Mødenotat

14. oktober 2025
Sag: 17-004246K
Karen Vestergaard
Miljø og Natur

Informationsmøde om kystbeskyttelse ved Kobæk Strand

Strandvænget

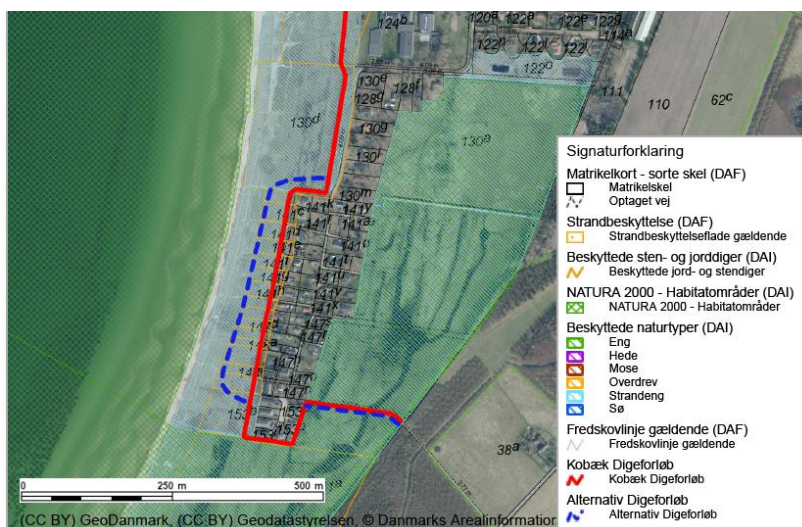
Diget udfor Strandvænget får en topkote på +2.20 m DVR og det vil delvist tage udsigten fra sommerhusene. Et alternativ er at diget placeres delvist fremskudt.

Flere kommenterede på notatet om mulighederne for et fremskudt dige. Der står, der kommer havvand på forstranden hvert år, flere kunne oplyse, at det gør der ikke. Det er kun i forbindelse med højvandssituationerne.

Mange var interesseret i hvilken linjeføring det vil ende med ved Strandvænget – generelt stor interesse i fremskudt dige.

Ikke alle kunne forstå begrundelsen for at flytte diget væk fra husene, da det beslaglægger en større del af den beskyttede strandeng end ellers.

Flere gav udtryk for, at det ville være bedst, hvis diget følger matrikler i enderne ved nr. 15 og nr. 1 på Strandvænget og ikke krydser skråt over matrikler og ind på nabo grundejerforeninger. Som viste på kortet på næste side
